USK25010025

**Afgreiðslufundur samgöngustjóra samkvæmt 3. gr. viðauka 2.5 um
embættisafgreiðslur samgöngustjóra við samþykkt um stjórn Reykjavíkurborgar
og fundarsköp borgarstjórnar.**

Ár 2025, þriðjudaginn 8. apríl kl. 14.00 hélt samgöngustjóri Reykjavíkurborgar 37. afgreiðslufund sinn til afgreiðslu mála án staðfestingar umhverfis- og skipulagsráðs. Fundurinn var haldinn í Borgartúni 12-14, 3. hæð, Lykkja Fundinn sátu: Guðbjörg Lilja Erlendsdóttir. Fundarritari var Björg Ósk Gunnarsdóttir

Teikning af fyrirhuguðum umferðarmerkjum

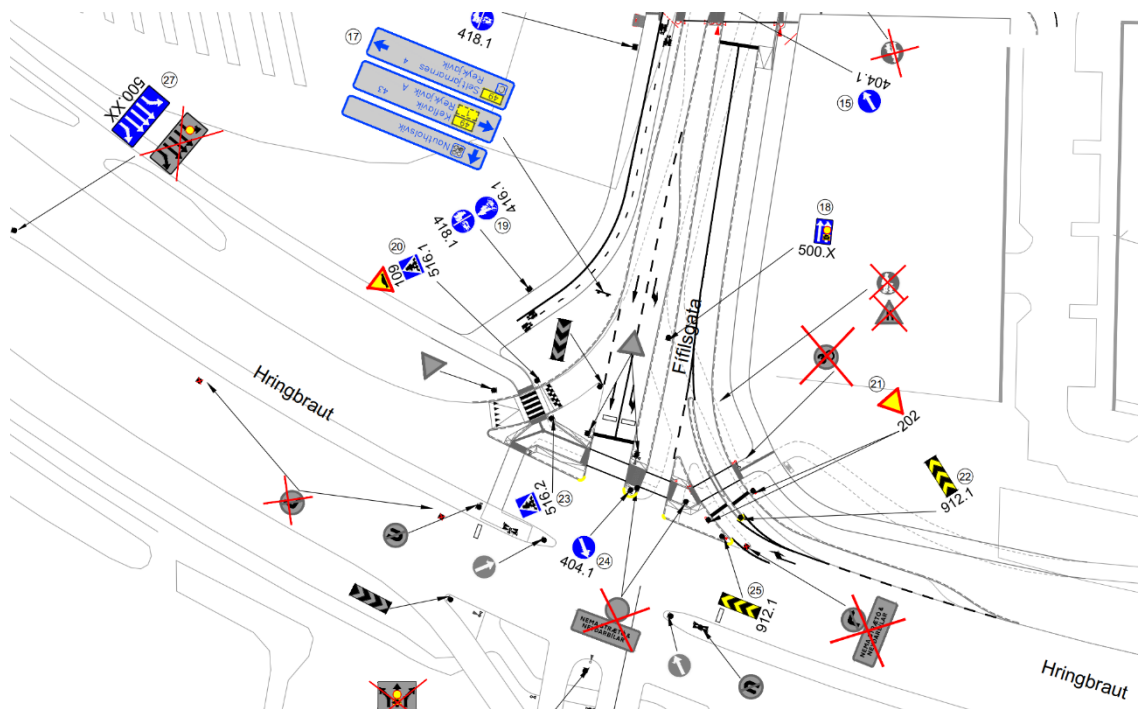
- Að göngupverun yfir frárein af Fífilsgötu úr norðri inn á Hringbraut til vesturs verði merkt sem gangbraut
- Að austari akrein til norðurs á Fífilsgötu, milli Hringbrautar og Burknagötu, verði merkt sem eingöngu ætluð viðbragðsaðilum

Þessar aðgerðir tengjast frágangi á Fífilsgötu í tengslum við uppbyggingu Nýs Landspítala. Á þessu svæði er töluvert um gangandi og hjólandi vegfarendur. Með áframhaldandi uppbyggingu á svæðinu er útlit fyrir að þeim muni fjölga enn fremur og því er talið nauðsynlegt að bæta aðgengi þeirra á svæðinu.

Með því að merkja akrein til norðurs á Fífilsgötu sem einungis fyrir viðbragðsaðila, er hægt að tryggja lágmarksflutningstíma sjúklinga í forgangi á leið á Landspítala.

Samþykkt án athugasemda.

Yfirlitsmynd

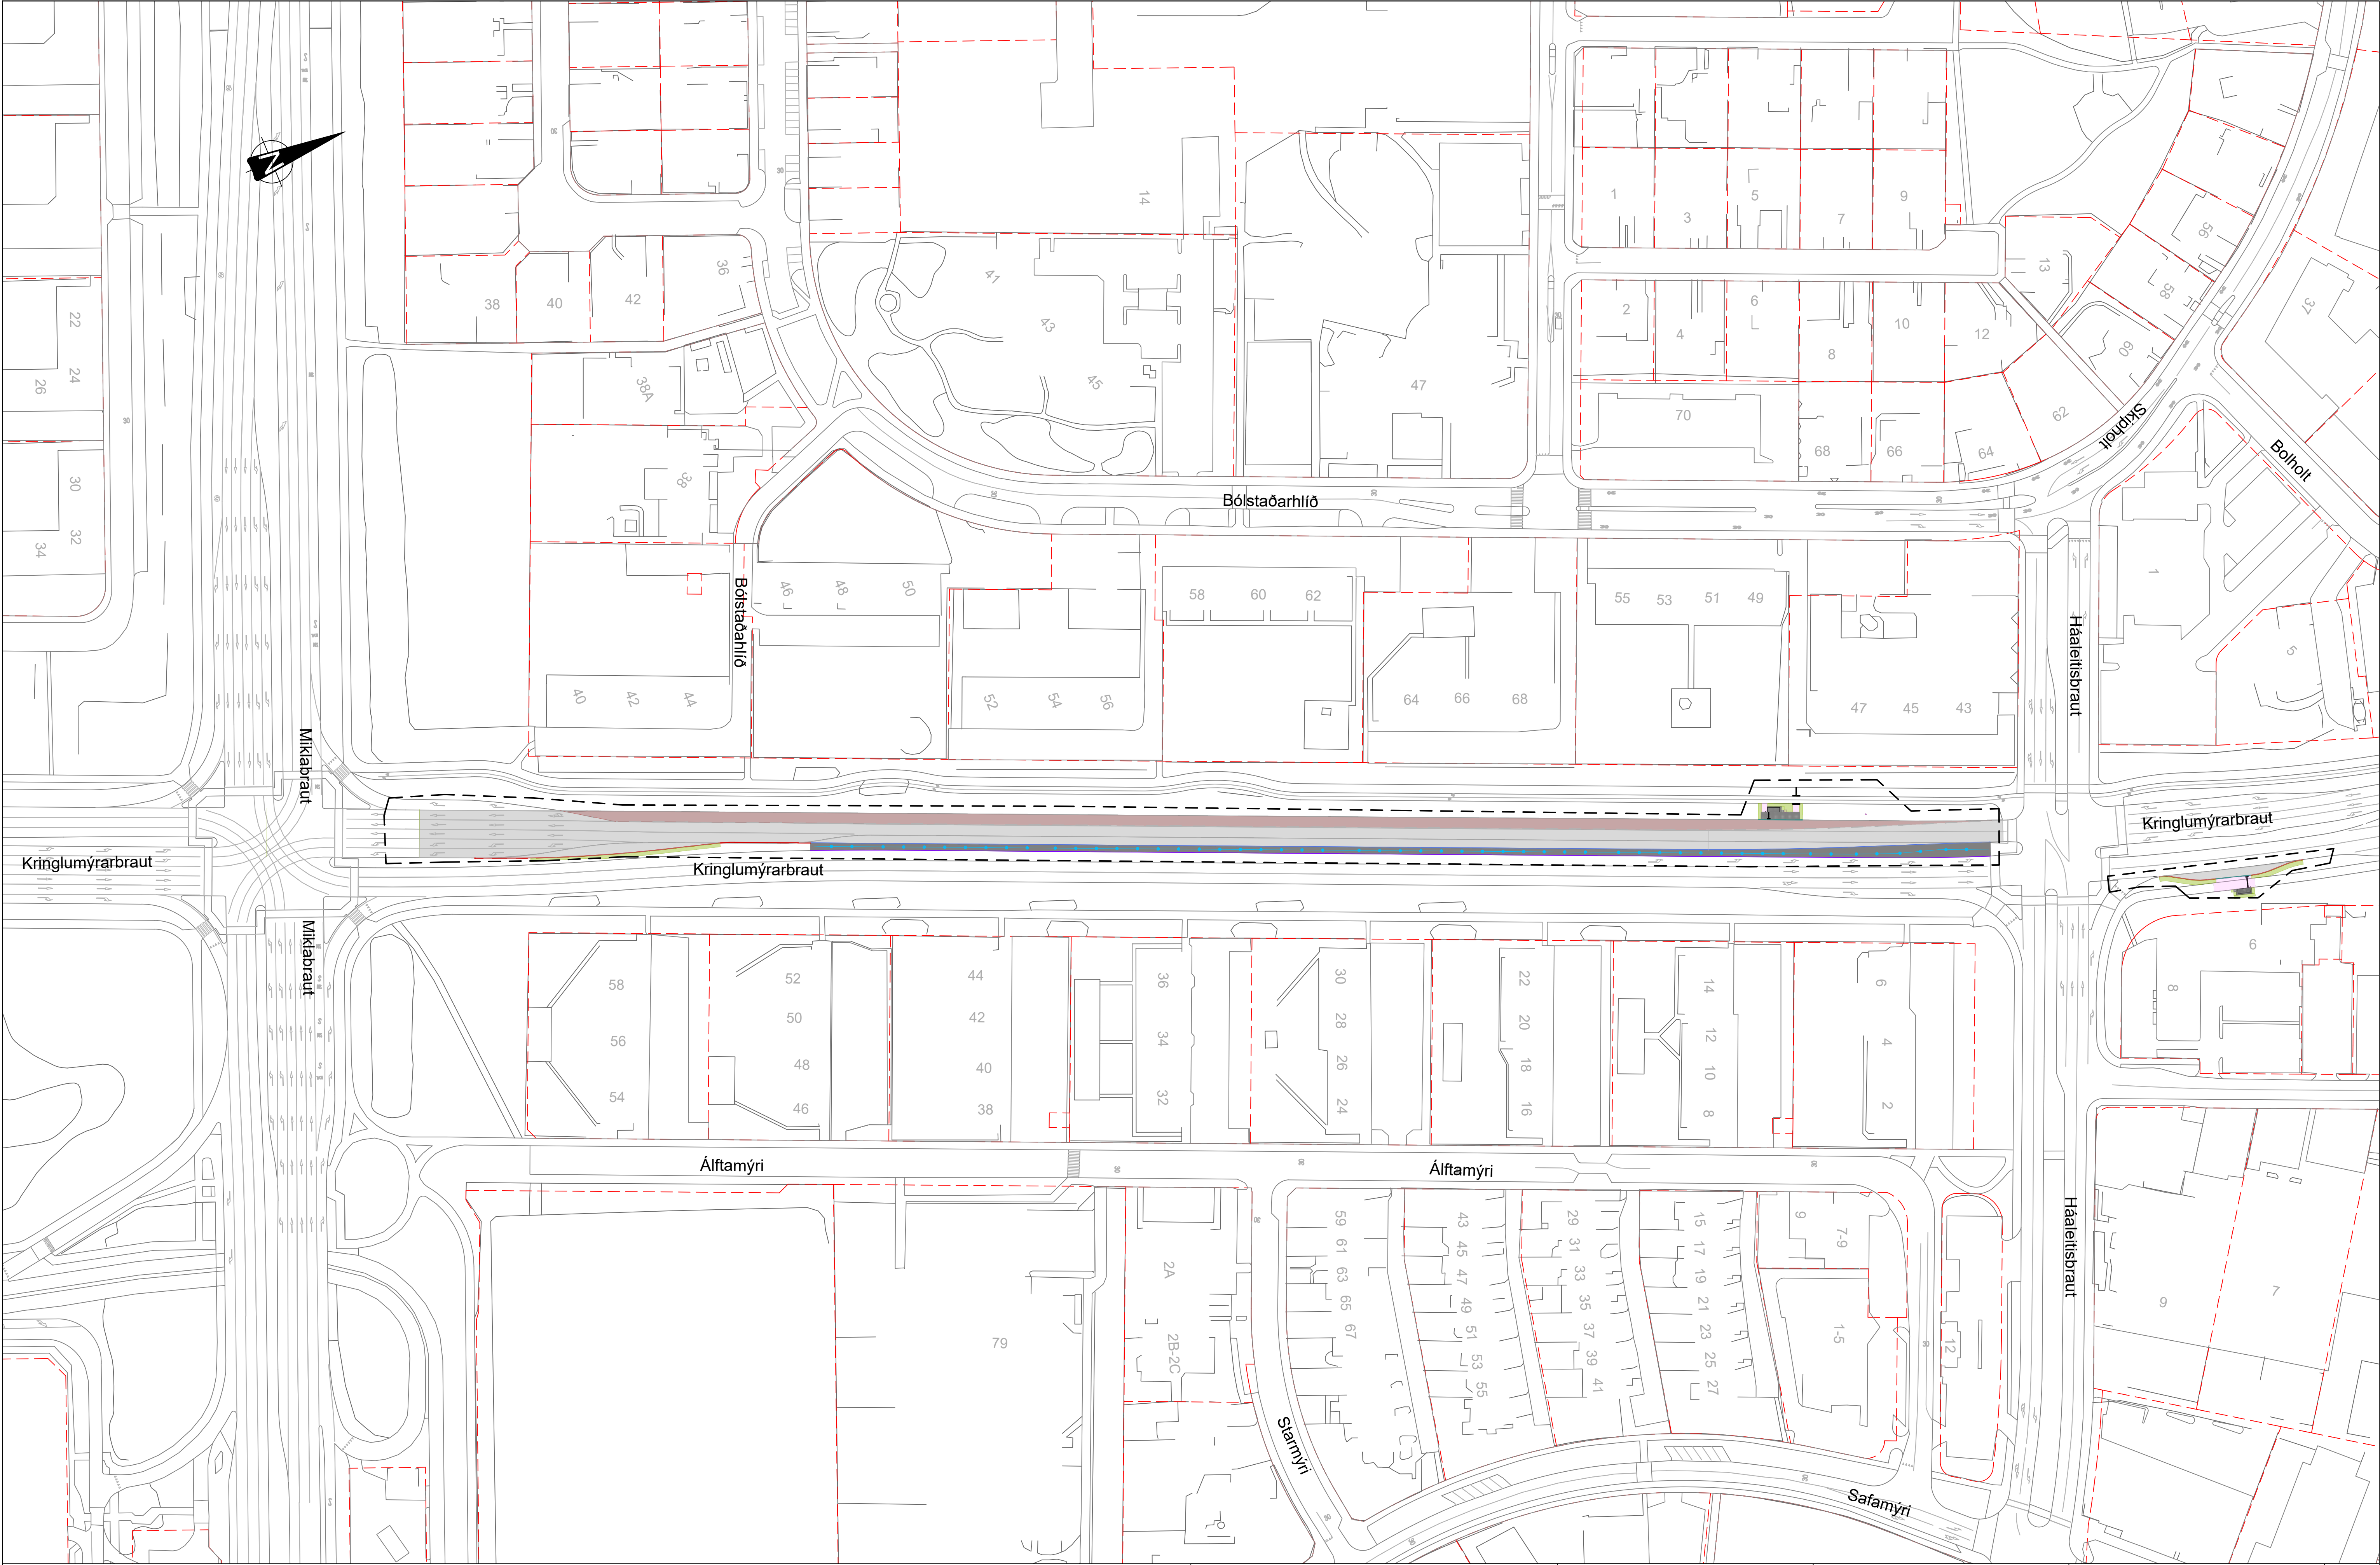
Lagt er til að samgöngustjóri samþykki meðfylgjandi tillögu Vegagerðarinnar um sérrein fyrir Strætó á Kringlumýrarbraut

Vegagerðin óskar eftir því að Reykjavíkurborg samþykki að merkja eina akrein á Kringlumýrarbraut sem eingöngu fyrir strætisvagna, í samræmi við 1. mgr. 84. gr. umferðarlaga. Fyrirkomulagið er í samræmi við tillögu og kynningu sem tekin voru fyrir á fundi umhverfis- og skipulagsráðs þann 22. janúar s.á., og útfærð hefur verið í kjölfarið.

Vegagerðin vinnur nú að verkefninu *Hafnarfjarðarvegur (40-00) Strætórein milli Háaleitisbrautar og Miklubrautar* sem felst í gerð nýrrar akreinar meðfram Kringlumýrarbrautar, auk tveggja nýrra strætóstöðva. Um er að ræða gerð nýrrar akreinar á um 400 metra kafla meðfram Kringlumýrarbraut til suðurs, frá gatnamótum við Háaleitisbraut að gatnamótum við Miklubraut. Núverandi miðeyja á milli akstursstefna verður minnkuð og endurgerð, og núverandi girðing fjarlægð og nýju vegriði komið fyrir.

Ný akrein mun koma til með að bætast við þar sem miðeyjan verður minnkuð og verða þannig til þrjár akreinar til suðurs. Með þessari viðbót hyggst Vegagerðin breyta núverandi vestari akrein í sérakrein, eingöngu ætlaðri strætisvögnum sbr. heimild í 84. gr. umferðarlaga nr. 77/2019. Sérakreinin mun byrja sunnan við gatnamótin við Háaleitisbraut og verður komin í fulla breidd um 70m frá gatnamótunum. Sérreinin endar við hægra framhjáhlauð inn á Miklubraut í vestur átt. Þar með verða áfram tvær akreinar fyrir almenna umferð, þ.e. austari tvær akreinarnar, og framkvæmdunum því ekki ætlað að breyta umferð almennra ökutækja að neinu leyti. Þetta verkefni er í samræmi markmið samgöngusáttmálans um að auka hlut almenningssamgangna í ferðum á höfuðborgarsvæðinu.

Samþykkt

Hjálagt: Fyrirhugaðar staðsetningar á stæðunum

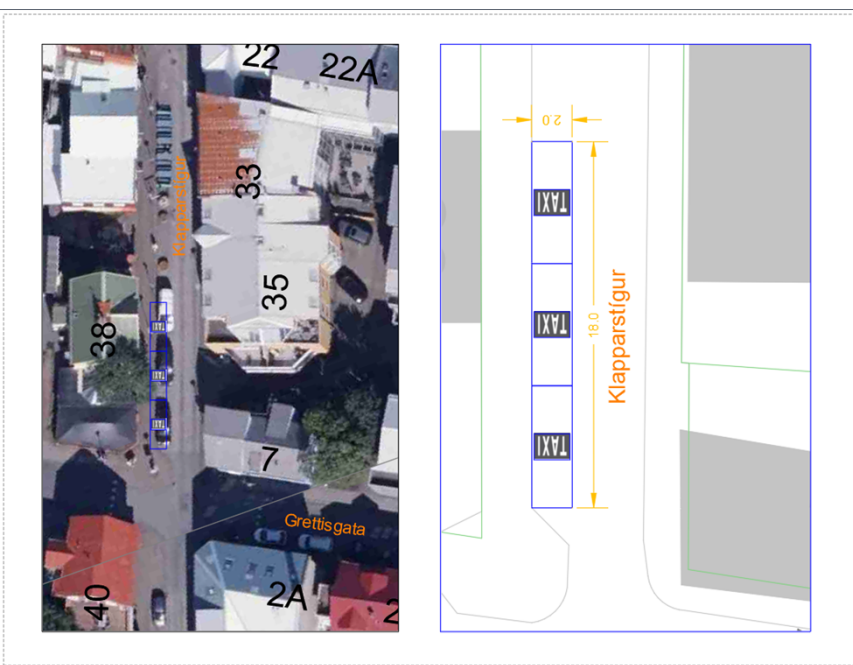
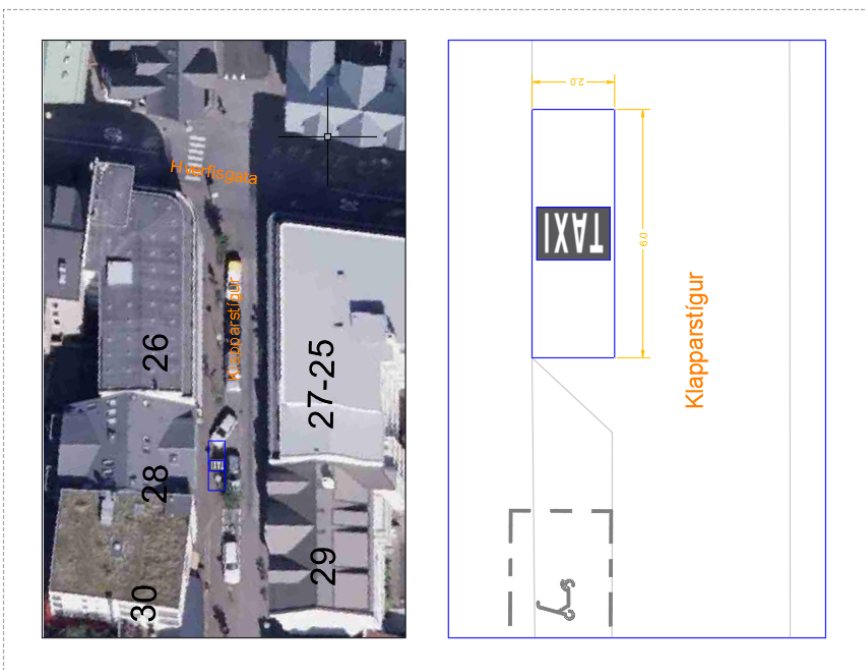
- Að þrjú bifreiðastæði við Klapparstíg 38 verði merkt sem stæði fyrir leigubifreiðar
- Að eitt bifreiðastæði við Klapparstíg 28 verði merkt sem stæði fyrir leigubifreiðar

Greinargerð: Samþykkt var að Laugavegur yrði göngugata með breytingu á deiliskipulagi árið 2019, og árið 2020 var samþykkt að gatan yrði merkt sem slík. Síðan þá hefur áunnist ágæt reynsla af göngugötunni en eitt af því sem er ljóst að vantar er aðstaða fyrir leigubifreiðar að stöðva til að hleypa inn eða út farþegum við göngugötuna á milli Frakkastígs og Ingólfsstrætis. Þessari tillögu er ætlað að taka á því vandamáli með því að merkja fjögur bifreiðastæði í Klapparstíg sem eingöngu fyrir leigubifreiðar.

Sæl öll. Við (LRH) fögnum þessu og samþykkjum án athugasemda ! Teljum þó rétt að benda á að á Klapparstíg er verulegt vandamál með stöðu leigubifreiða sérstaklega að næturlagi um helgar. Klapparstigurinn er orðinn nokkuð vinsæll vegna skemmtistaða sem eru þar og mikill mannfjöldi safnast saman á svæðinu. Þrjú stæði á Klapparstíg fyrir ofan Laugaveg er ágætis byrjun en varla nægjanleg til að mæta þeim vandamálum sem skapast þarna.
--

Við (LRH) hvetjum Reykjavíkurborg að huga að fjölgun stæða á Klapparstíg fyrir leigubifreiðar og það væri t.d. hægt að hafa mun fleiri leigubifreiðastæði sem væru tímasett og merkt þannig. Föstudagar og Laugardagar frá kl 23:00-05:00 er full þörf á mun fleiri stæðum.
